## スペアタイヤ取付け装置のリコール

株式会社アイチコーポレーション

高所作業車SK17A・TZ10Aの一部につきまして、平成21年11月26日に下記内容のリコールを国土交通省へ届出を行いました。

## 改善箇所説明図

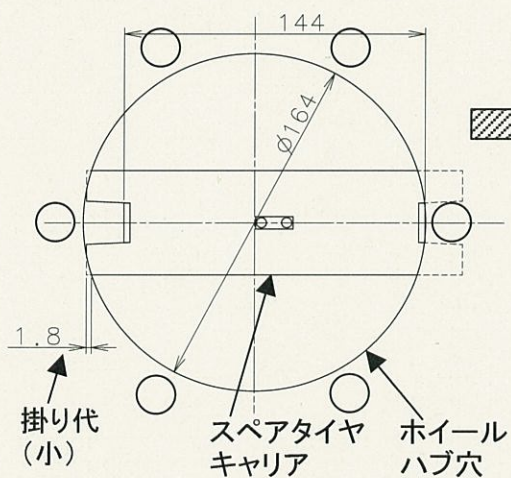
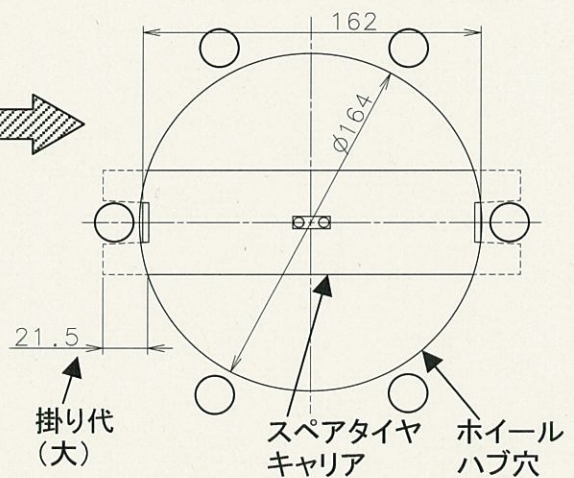
### 不具合発生箇所

スペアタイヤキャリアのつり具の選定を誤ったため、スペアタイヤキャリアの掛り代が不適切になる場合がある。そのため、最悪の場合、走行振動等によりスペアタイヤが脱落するおそれがある。

#### 改善内容

該当車両は、スペアタイヤキャリアを対策品と交換する。
